## Niederschrift

über die öffentliche Sitzung des Gemeinderates am Donnerstag, den 22.06.2023 um 19:30 Uhr im Sitzungssaal des Mehrzweckgebäudes.

## 1. Bebauungsplan "Nördlich der Valleystraße"

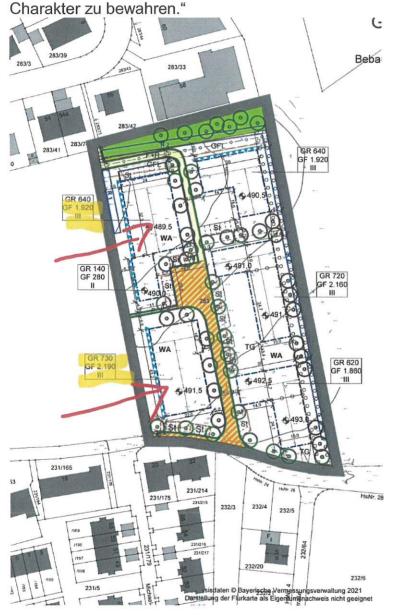
"bei Betrachtung des Entwurfs des Bebauungsplans "Nördlich der Valleystraße" fällt auf, dass die geplanten Gebäude im westlichen Teil des geplanten Gebietes nicht mit den bestehenden Bebauungsplänen der angrenzenden Gebiete harmonieren.

Für die geplanten Gebäude im westlichen Teil (siehe markiertes Bild mit roten Pfeilen anbei) sollen 3 Vollgeschoße bei einer maximalen Wandhöhe von 9 Metern erlaubt werden. Dies steht im Widerspruch zu den direkt angrenzenden Gebieten im Norden (Gewerbe-Mischgebiet) und im Süden (Wohngebiet), wo lediglich 2 Vollgeschosse und eine maximale Wandhöhe von 7 Metern erlaubt sind.

Für ein einheitliches Gemeindebild im Ganzen und einen harmonischen Übergang zum direkt angrenzenden Abenteuerspielplatz im speziellen, sollten die bestehenden Grenzwerte auch auf den neuen Bebauungsplan übertragen werden, um städtische Kontraste zu vermeiden und den bei allen Einwohner hoch geschätzten ländlichen

Das Plankonzept sieht eine den Zielen der Landes- und Regionalplanung (Verweis auf die Stellungnahme der Regierung von Oberbayern, siehe TOP 1.2.7) verdichtete Bebauung vor. Den gleichen Ansatz verfolgte bereits die 2. Änderung des Bebauungsplans Schrammerweg (südlich des Plangebietes). Hier sind zum Zwecke des dringend nötigen Geschosswohnungsbaus ebenfalls Wandhöhen von 9 m und Firsthöhen von 10,5 m festgesetzt. Im Norden sind auf den gewerblich genutzten

Grundstücken mit zulässigen 10 m Firsthöhen ähnliche Gebäudehöhen vorhanden. Bei den geplanten Nutzungen handelt es sich um Geschosswohnungsbau und soziale Einrichtungen, die beide städtebaulich nicht mit den kleinteiligen Doppelhäusern vergleichbar sind.

Der Gemeinderat nimmt die Stellungnahme zur Kenntnis und macht sich die Abwägung zu Eigen. Eine Änderung der Planung ist nicht erforderlich.

## 1.2.8 Stellungnahme Polizeiinspektion Dachau vom 17.05.2023

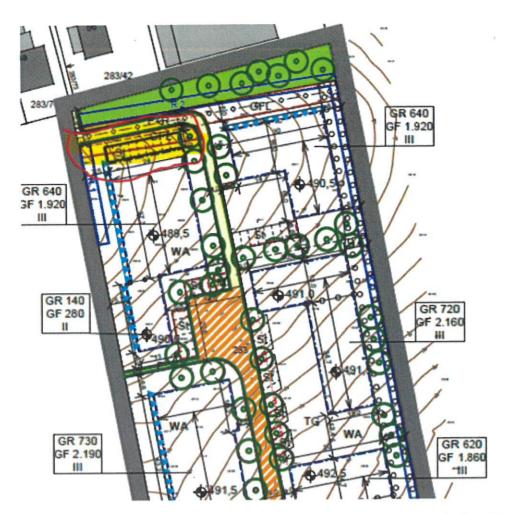
"Für den Bereich des JUZ werden gemäß 5.4 insgesamt 18 Stellplätze eingeplant. Aus der beiliegenden Skizze erklärt sich für uns nicht, wo nebst dem rot markierten Bereich – nach hiesigem Verständnis 8 Stellplätze – weitere 10 Plätze vorhanden sein sollen. Auch wenn angenommen wird, dass Jugendliche i.d.R. nicht mit dem Pkw zum JUZ fahren, wird hiesigerseits in den Raum gestellt, dass sehr wohl Kfz-Verkehr und etwaige Begegnungen zu erwarten sind, durch

Die Schaffung von 8 Stellplätzen für die KiTA wird hiesigerseits als unterdimensioniert erachtet. Infolge von angeplanten 8 – 9 Gruppen und somit 135 – 160 Kindern ist eher davon auszugehen, dass die eingeplanten Stellflächen bereits durch das Personal vollends in Beschlag genommen werden und dennoch nicht ausreichend sind. Infolge stehen zu den Stoßzeiten während des Bring- und Holverkehrs bei weitem keine ausreichenden Stellflächen zur Verfügung. Bei der geplanten Stichstraße mit einer Breite von 6 m, davon 4,75 m Fahrbahnfläche sowie 1,25 Grünstreifen steht zu befürchten, dass zu den Stoßzeiten lebhafter Begegnungsverkehr im Bereich der Stichstraße stattfinden wird.

KiTA zu planen. Hierdurch könnte sowohl zu den Stoßzeiten frühs wie mittags/nachmittags genügend Parkraum für den Bring-/Holverkehr geschaffen und selbiger Platz abends für das JUZ genutzt werden. Infolge wäre auch ein Befahren des 4 m breiten F+R-Weges nicht erforderlich, wodurch auch ein Konflikt zwischen motorisierten und nicht motorisierten Verkehr vermieden werden kann.

Die Stellplatzplanung hält sich an die Vorgaben der Haimhauser Stellplatzsatzung. Ziel ist es langfristig beim MIV ein Umdenken und nachhaltiges Handeln der Eltern zu erreichen. Im Jahr 2023 steht die Gemeinde am Beginn dieses Prozesses. Die auf die Zukunft ausgelegte Planung will vermeiden, dass künftig nicht genutzte/ benötigte Flächen unnötig versiegelt werden. An der bisherigen Planung wird deshalb festgehalten. Dennoch erkennt die Gemeinde die Bedenken der PI Dachau, dass zum gegenwärtigen Zeitpunkt 8 Stellplätze für einen 9gruppigen Kindergarten nicht den Anforderungen der Realität entsprechen. Um den momentan noch hohen Pkw-Parkdruck zu begegnen, sind in der unmittelbaren Nachbarschaft zahlreiche für den Hol- und Bringverkehr geeignete Stellplätze vorhanden: Direkt an der Valleystraße südlich des Abenteuerspielplatzes (außerhalb des Geltungsbereichs) sowie am Wendehammer (die Stellplätze des JUZ dürften insbesondere in den Morgenstunden frei sein). Gerade die Mehrfachnutzung der JUZ- und Kinderhaus-Stellplätze ist angestrebt, um insgesamt unnötige Versiegelung zu vermeiden. Die Gefahr des Überfahrens des Grünstreifens und des ungeordneten Parksuchverkehrs kann damit ausgeschlossen werden.

Die Stellungnahme der PI Dachau wird zur Kenntnis genommen. Der Gemeinderat macht sich die Abwägung zu Eigen. Eine Änderung der Planung ist nicht veranlasst.
